# 島根原子力発電所 2号炉 火災による損傷の防止 (コメント回答)

令和 2 年 3 月  
中国電力株式会社

No.	審査会合日	指摘事項の内容	回答頁
96	令和2年1月23日	中央制御室及び補助盤室の床下のケーブル処理室における火災の影響軽減対策について、火災防護審査基準にのっとった設計ができないのか、再度検討して説明すること。	P2～5

中央制御室及び補助盤室の制御盤下部の構造概要図

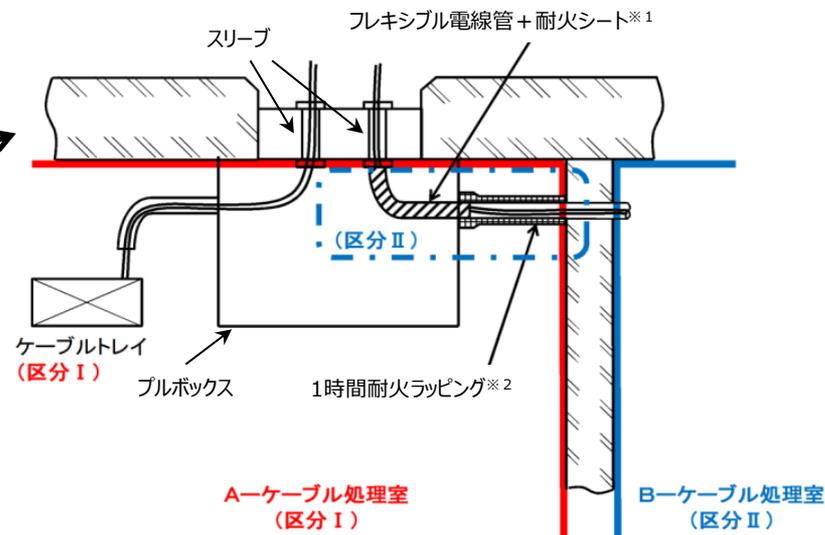
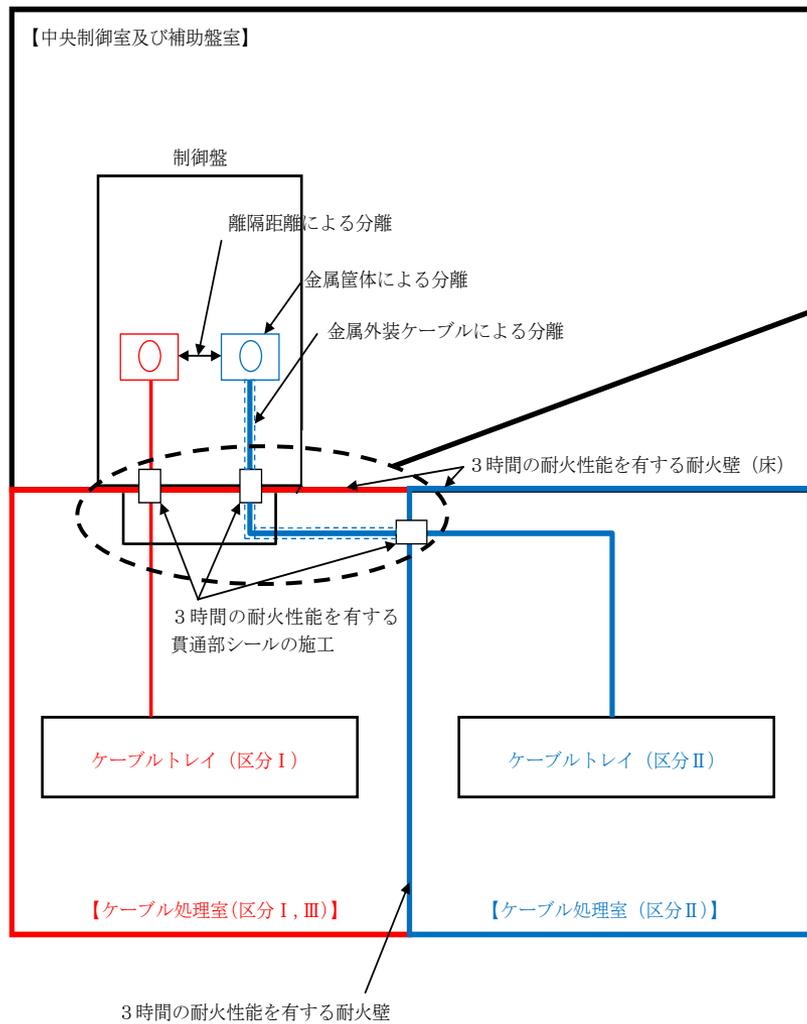
中央制御室及び補助盤室の床下のケーブル処理室における火災の影響軽減対策について、火災防護審査基準にのっとった設計ができないのか、再度検討して説明すること。

島根2号炉の中央制御室及び補助盤室の制御盤下部の構造は、制御盤フロア内にフリーアクセス又はコンクリートピットを設けてケーブルを布設する構造とは異なり、制御盤フロア下にケーブル処理室を設けてケーブルを直接布設する構造であるため、ケーブル処理室は異なる区分の火災防護対象ケーブルが混在している。

このため、異なる区分の火災防護対象ケーブルは、原則、隔壁のみで1時間の耐火性能を確保することが可能な「1時間耐火ラッピング※1」で覆ったケーブルトレイ又は電線管に布設することで分離する設計としていた。

しかしながら、ケーブル処理室内のうちプルボックス内※2の一部については、制御盤フロアからケーブル処理室に貫通するためのスリーブやケーブルが密集し狭隘な状態となっているため、現状知見を有しているもののうち、当該箇所に適用可能なケーブルの耐火能力も含めた1時間耐火性能を確保した「フレキシブル電線管＋耐火シート※3」により火災の影響軽減を図る設計としていた。

今後、ラッピングの仕様検討及び火災耐久試験を実施し、プルボックス内の一部に使用していた「フレキシブル電線管＋耐火シート」に代えて、隔壁のみで1時間の耐火性能を確保することが可能な「1時間耐火ラッピング」にて火災の影響軽減を図る設計に見直す。

# ケーブル処理室のうちプルボックス内の制御盤毎の分離対策の検討

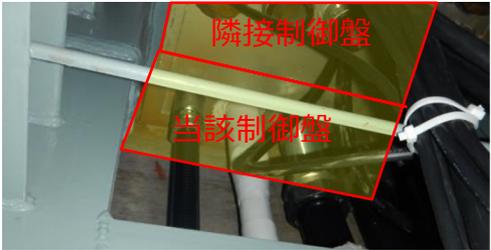
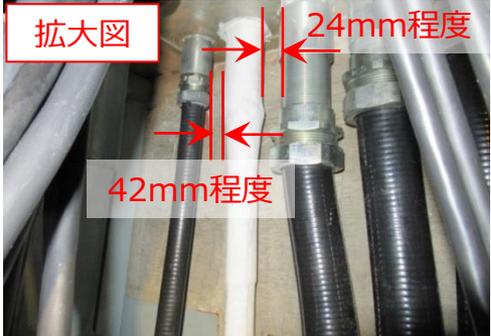
➤ ケーブル処理室のうちプルボックス内の制御盤毎の、異区分ケーブルの分離対策の検討結果を以下に示す。

No	対象盤	対象盤の設置場所	プルボックスとの干渉有無	他ケーブルとの干渉有無	予備スリーブ等によるケーブルの移設可否	対策
1	2-904-1		無	無	－	既存の1時間耐火ラッピングの施工が可能
2	2-904-2		有	無	－	既存の1時間耐火ラッピングの施工が可能
3	2-930		無	無	－	既存の1時間耐火ラッピングの施工が可能
4	2-946A		有	無	－	既存の1時間耐火ラッピングの施工が可能
5	2-924A2		有	無	－	既存の1時間耐火ラッピングの施工が可能
6	2-961A		有	無	－	既存の1時間耐火ラッピングの施工が可能
7	2-903 I系		有	有	否	既存の1時間耐火ラッピングの施工が困難なため、新たなラッピング仕様の検討等を実施
8	2-903 III系		有	有	否	既存の1時間耐火ラッピングの施工が困難なため、新たなラッピング仕様の検討等を実施
9	2-905		無	有	可	ケーブルの移設等により既存の1時間耐火ラッピングの施工が可能
10	2-908		有	有	否	既存の1時間耐火ラッピングの施工が困難なため、新たなラッピング仕様の検討等を実施
11	2-910A		有	有	否	既存の1時間耐火ラッピングの施工が困難なため、新たなラッピング仕様の検討等を実施
12	2-929-1		無	有	可	ケーブルの移設等により既存の1時間耐火ラッピングの施工が可能
13	2-977		有	有	可	ケーブルの移設等により既存の1時間耐火ラッピングの施工が可能
14	2-945		有	有	可	ケーブルの移設等により既存の1時間耐火ラッピングの施工が可能
15	2-920A		無	有	可	ケーブルの移設等により既存の1時間耐火ラッピングの施工が可能
16	2-923A		有	有	可	ケーブルの移設等により既存の1時間耐火ラッピングの施工が可能
17	2-976A		無	有	可	ケーブルの移設等により既存の1時間耐火ラッピングの施工が可能
18	2-923B		有	有	可	ケーブルの移設等により既存の1時間耐火ラッピングの施工が可能
19	2-924B1		有	有	否	既存の1時間耐火ラッピングの施工が困難なため、新たなラッピング仕様の検討等を実施

20	2-961B		有	有	可	ケーブルの移設等により既存の1時間耐火ラッピングの施工が可能

# ケーブル処理室のうちプルボックス内の現場状況 (2/4)

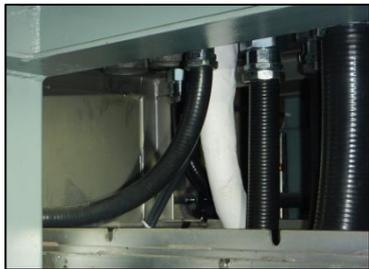
<p>2-910A</p>	 <ul style="list-style-type: none"><li>・狭隘空間であり、既存のラッピング施工困難</li><li>・移設するための予備スリーブなし</li></ul>	<p>拡大図</p>  <p>21mm程度</p>
<p>2-924B1</p>	 <ul style="list-style-type: none"><li>・狭隘空間であり、既存のラッピング施工困難</li><li>・当該制御盤に移設するための予備スリーブなし</li></ul>	<p>拡大図</p>  <p>24mm程度</p> <p>42mm程度</p>
